1.1 CONCEPTO TÉCNICO No. CT:	**CT-6949**
1.2 ÁREA:	Técnica y de Gestión
1.3 COORDINACIÓN:	Investigación y Desarrollo
1.4 REFERENCIA CRUZADA RADICADO FOPAE:	2013ER13041
1.5 RESPUESTA OFICIAL No.	RO-63910

2.1 SOLICITANTE:	CURADURÍA URBANA No. 3
2.2 PROYECTO:	Calle 40A Sur No 3C - 18 Este
2.3 LOCALIDAD:	4. San Cristóbal
2.4 UPZ:	50. La Gloria
2.5 BARRIO O SECTOR CATASTRAL:	Sector Catastral La Victoria
2.6 DIRECCIÓN:	Calle 40A Sur No 3C-18 Este (*)
2.7 CHIP:	AAA0003MMPA (*)
2.8 MANZANA CATASTRAL:	19
2.9 PREDIO CATASTRAL:	08
2.10 ÁREA (Ha):	0.0159 (*)
2.11 FECHA DE VISITA: **FECHA DE EMISIÓN:**	Julio 18 de 2013 Julio 19 de 2013

Figura 1. *Localización general del proyecto ubicado de Calle 40A Sur No 3C-18 Este, Sector Catastral La Victoria de la Localidad de San Cristóbal en el Plano Normativo de Amenaza por Remoción en Masa del POT (Decreto 190 de 2004), el cual se encuentra en amenaza MEDIA.*

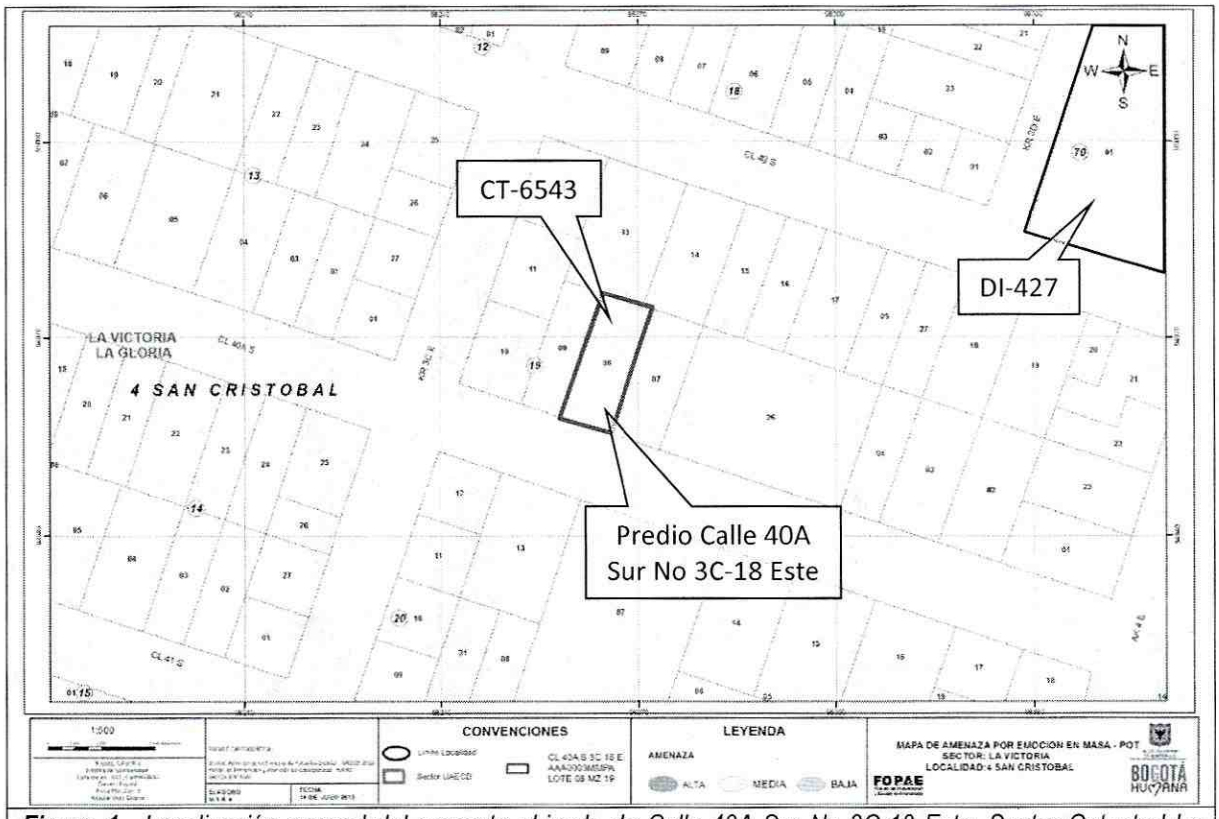
Conforme con el plano normativo de "Amenaza por Remoción en Masa" del Plan de Ordenamiento Territorial de Bogotá - POT, el sector del proyecto ubicado en la Calle 40A Sur No. 3C-18 Este de la Localidad de San Cristóbal - Sector Catastral La Victoria, se encuentra en una zona de AMENAZA MEDIA por procesos de remoción en masa (Figura 1).
